## 改善箇所説明図

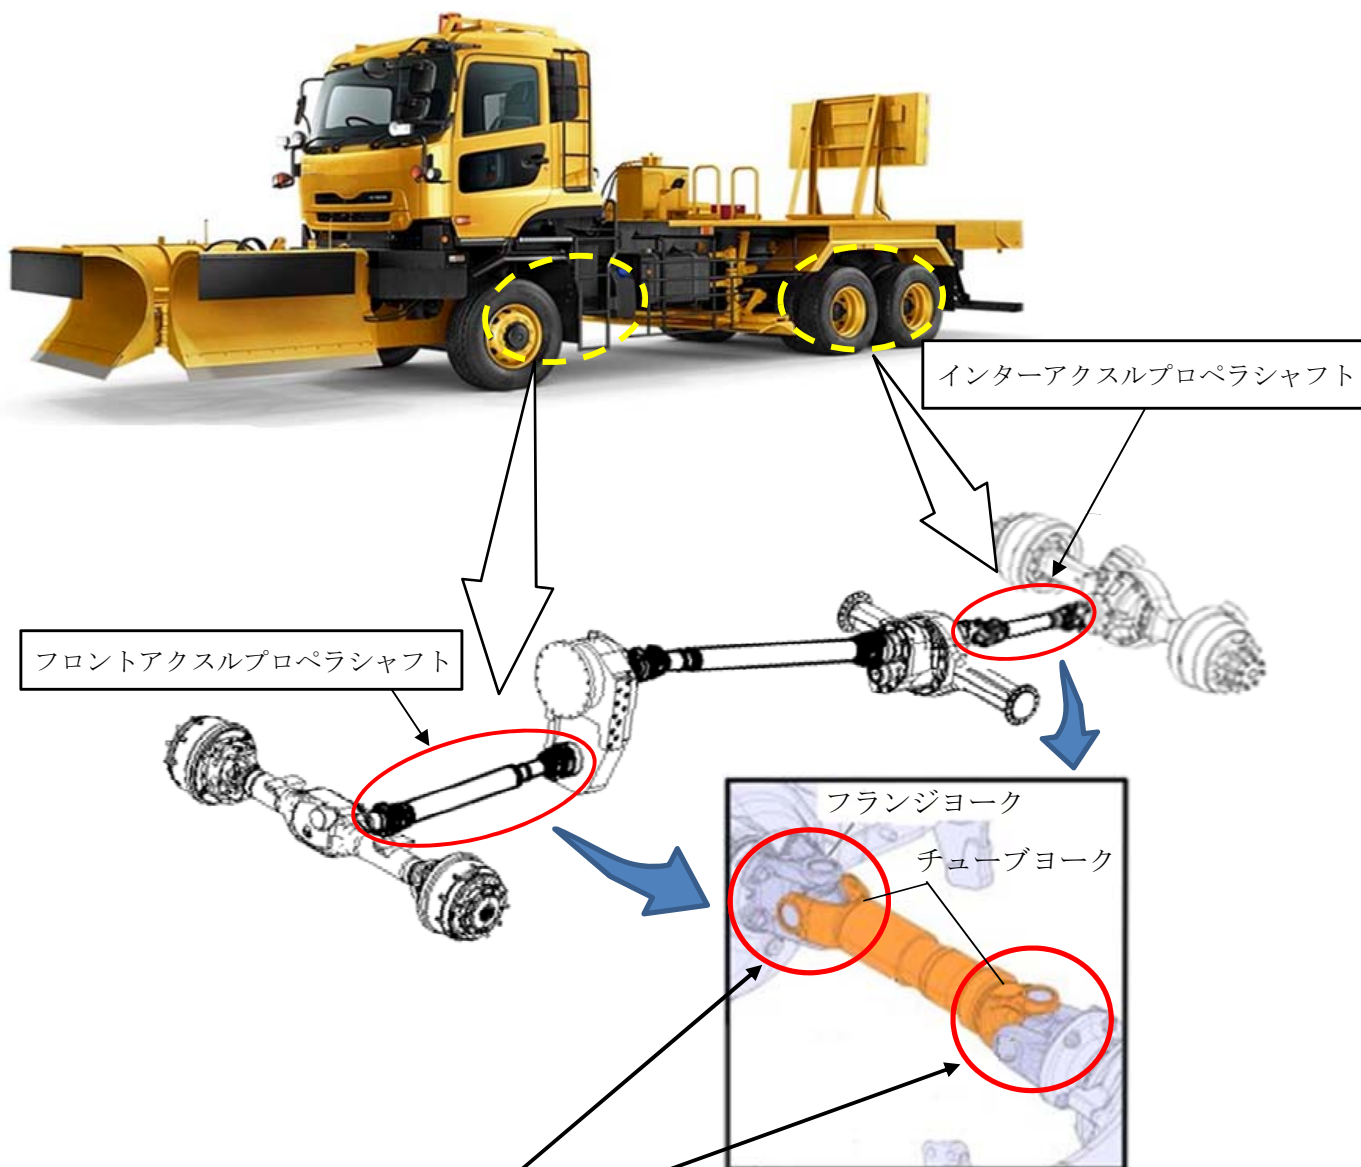
### 基準不適合発生箇所

フロント及びインターアクスプロペラシャフトにおいて、ユニバーサルジョイント組付け時の軸方向ガタ調整工程が不適切なため、当該ジョイント部の軸方向のガタが許容値を超えているものがある。そのため、そのままの状態で使用を続けると、グリースが漏れ出し泥水等がベアリングカップ内に浸入して、グリースの劣化による潤滑不足でベアリングが焼き付き、ユニバーサルジョイント部が破損し、最悪の場合、プロペラシャフトが脱落して走行不能となるおそれがある。

全車両、ユニバーサルジョイント部のガタ量を計測し、許容値を超えるものは、良品に交換する。但し、良品の準備に時間を要するため、以下の暫定措置を行う。

- ・ユニバーサルジョイント部にグリースが給脂できない場合は、良品に交換する。
- ・ガタ量が0.3mm以上の場合は、当該プロペラシャフトを良品に交換する。
- ・ガタ量が0.1mmを超え0.3mm未満の場合は、グリースを5,000km又は6か月毎のいずれか早く到達した時点で給脂を行い、準備ができ次第、良品に交換する。

なお、当該ジョイント部のガタ量の許容値(0.1mm以下)については、市場措置での確実な改善を期すため、その信頼性を改めて確認したうえで恒久措置に切り換える。
